改善箇所説明図

基準不適合発生箇所

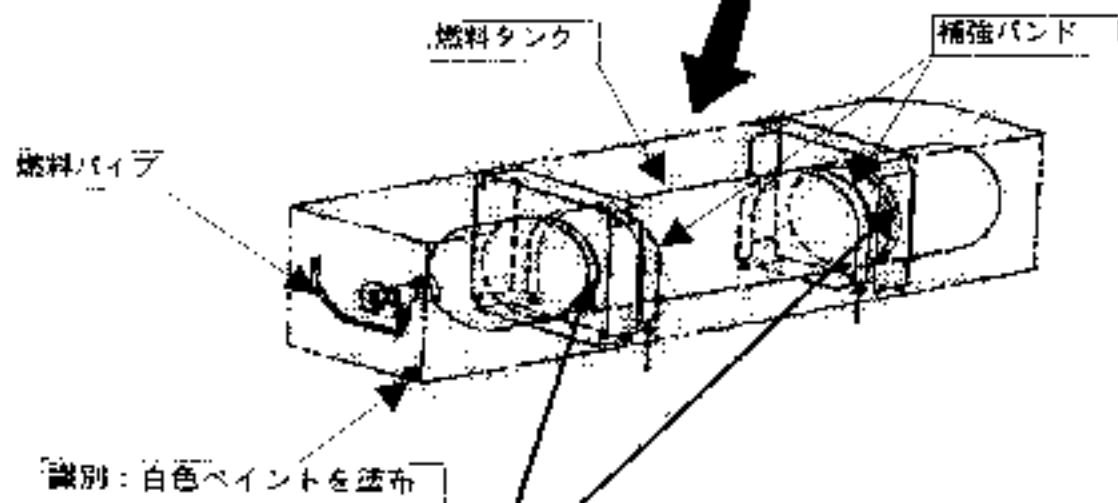
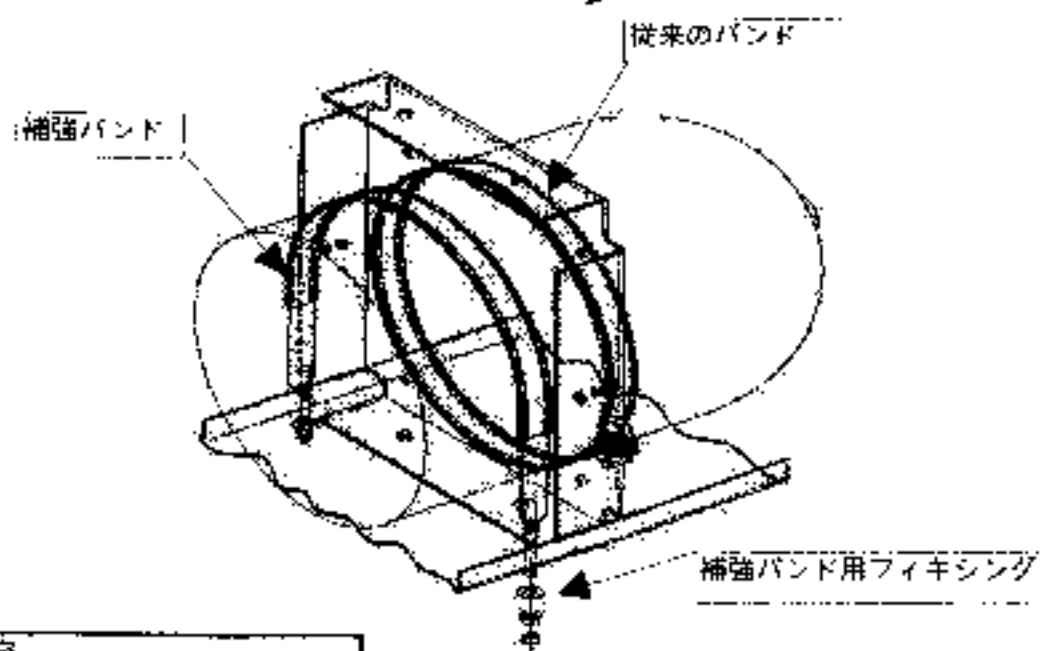
燃料タンクは
左右に各1本搭載

圧縮天然ガス車（CNG車）の燃料装置において、燃料タンク固定金具（バンド）の溶接部の強度が不足しているため、そのままの状態で使用を続けると、当該溶接部が破損し、燃料タンクがずれることから、最悪の場合、燃料パイプが損傷して、燃料が漏れるおそれがある。

全車両、補強バンドを追加する。
